## Audi A3 エレクトロメカニカルブレーキサーボの改修

リコール届出番号	外-3295	リコール届出日	2021年9月29日
基準不適合状態にあると認める構造、装置又は性能の状況及びその原因	ブレーキサーボコネクティングロッドにおいて、製造時の組付指示が不適切なため、接続部の締付けトルクが不十分な場合があります。そのため、ボルトが完全に緩み、最悪の場合、ブレーキサーボコネクティングロッド先端のボルト接続部が脱落することでブレーキが効かなくなるおそれがあります。		
改善措置の内容	全車両、ブレーキサーボコネクティングロッド先端のボルト接続部を点検し、規定トルクで締付けます。

### 不具合発生箇所

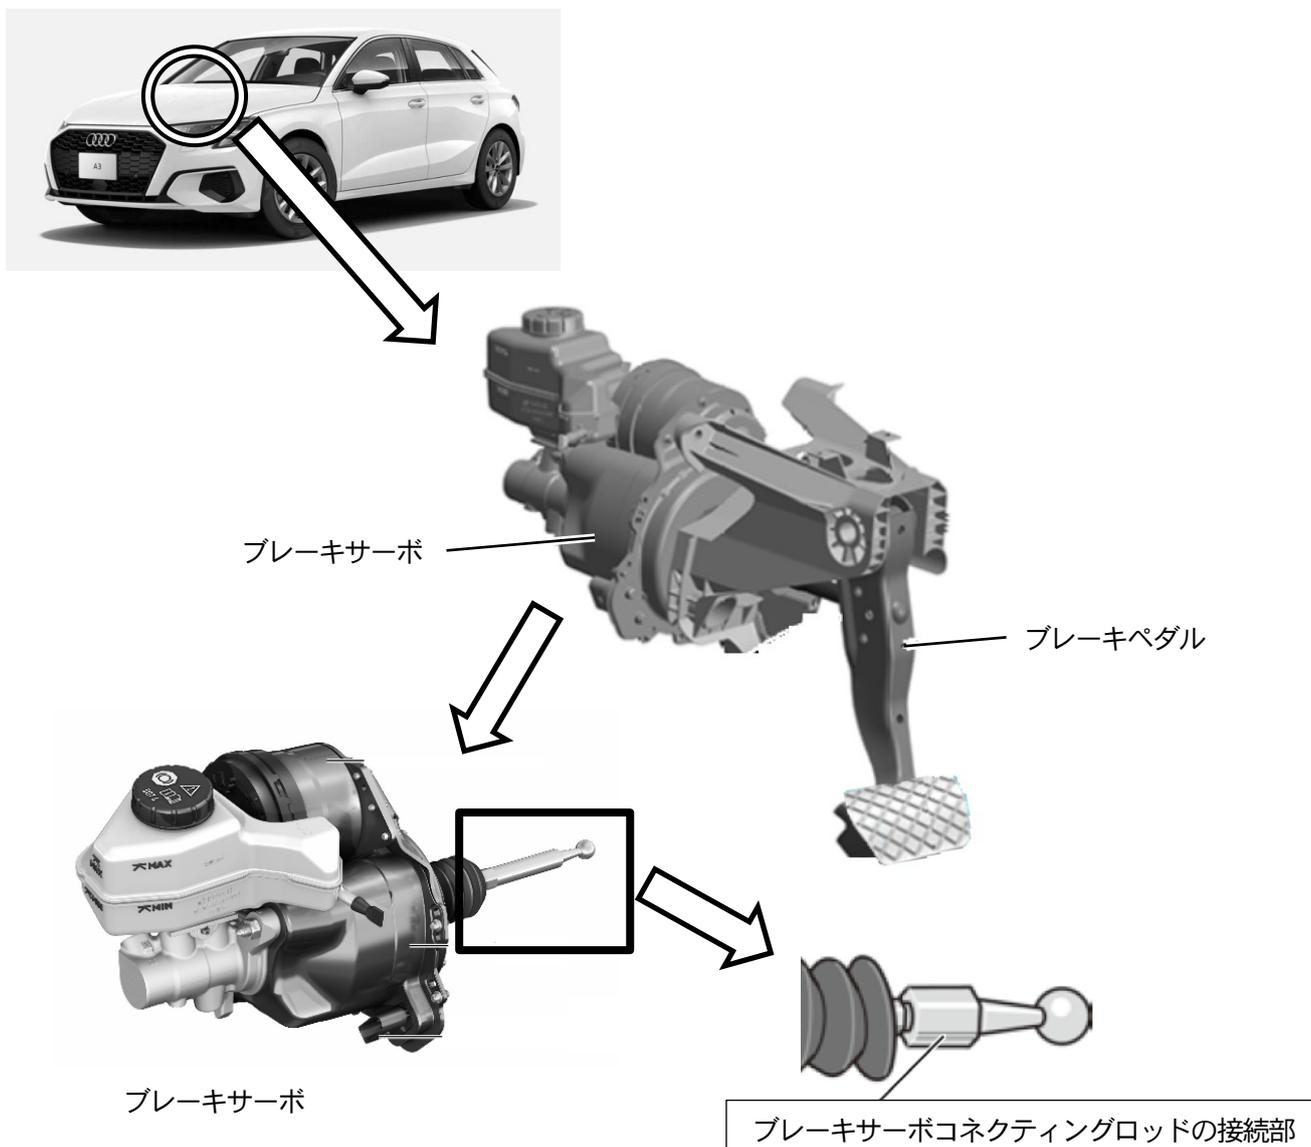
注：  は、締付け部位を示します。
